改善箇所説明図

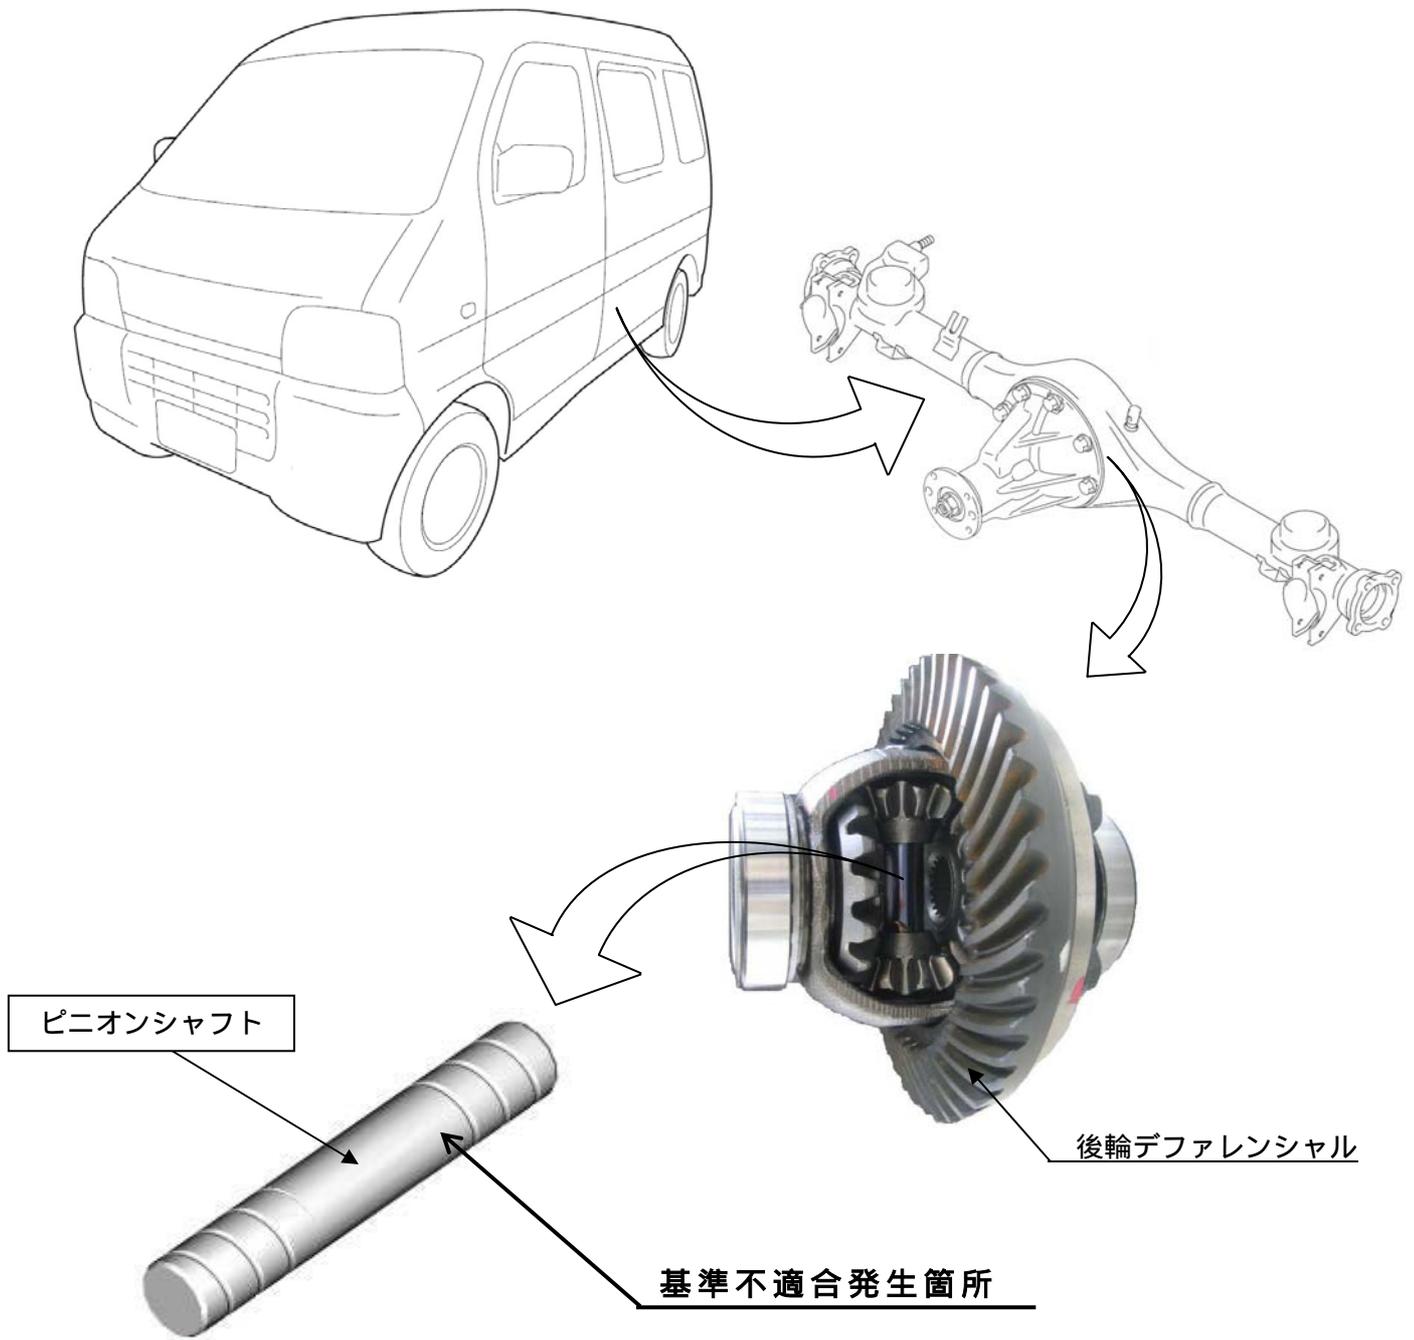
手動変速機付車において、後輪デファレンシャル（差動装置）のピニオンシャフトの強度が不足しているため、過大な荷重がかかる走行を繰り返すと、当該ピニオンシャフトが折損する可能性がある。そのため、異音の発生、または走行不能となり、最悪の場合、車輪がロックするおそれがある。

全車両、当該ピニオンシャフトを対策品に交換する。

注： は交換部品を示す。
